FORMATO		
ANALISIS DE PRECIOS UNITARIOS		
CÓDIGO	PROCESO	VERSIÓN
FO-GI-19	Gestión Integral de Proyectos	1

FECHA	29 de mayo de 2026		
NÚMERO DEL PROCESO	**IDU-LP-SGI-034-2021**	**CONTRATO No.**	**IDU-1839 DE 2021**
OBJETO	CONSTRUCCIÓN DE LAS VÍAS Y ESPACIO PÚBLICO ASOCIADO A LAS ZONAS INDUSTRIALES DE MONTEVIDEO Y PUENTE ARANDA EN LA CIUDAD DE BOGOTÁ D.C. GRUPO 3		
ITEMS DE LA PROPUESTA ECONÓMICA		**ITEMS NO PREVISTOS**	**x**

PRESUPUESTO		BASE DE PRECIOS DE REFERENCIA IDU	
CAPÍTULO	**REDES HIDROSANITARIAS - HÚMEDAS**	**CAPÍTULO**	**N/A**
SUBCAPÍTULO	**ACUEDUCTO**	**SUBCAPÍTULO**	**N/A**
ÍTEM	**NP-124**	**CÓDIGO**	**N/A**

Descripción	Unidad de medida	Cantidad
UNION GARRA DE TIGRE D=6" (INCLUYE SUMINISTRO E INSTALACIÓN)	UN	1.00

Fuente: PLANO DE DISEÑOS DEFINITIVO DE REDES DE ACUEDUCTO GRUPO 3- SUBGRUPO 1 1-14 CIV PLANO 2/6

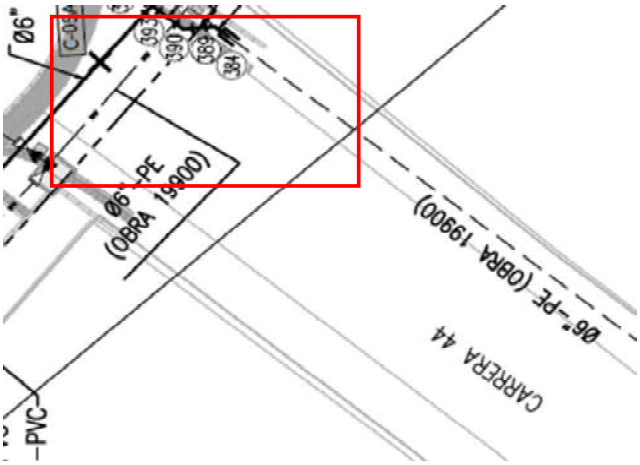
2. El presente precio no previsto es necesario de acuerdo con el diseño de acueducto y alcantarillado entregado por parte del IDU y aprobado por parte de la empresa de Acueducto mediante el comunicado 3050001-s-2025-002025 del 7 de enero del 2025 y el comunicado 3050001-s-2025-029555 del 30 de enero del 2025, en donde se evidencia la necesidad de este para unir la red principal en polietileno a otra red en otro material como como (PVC, Acero, AC, HF) como se evidencia en el recorte del plano con su referencia a continuación.

3- el presente precio no previsto cumple con la especificaciones tecnicas del acueducto NP-011.
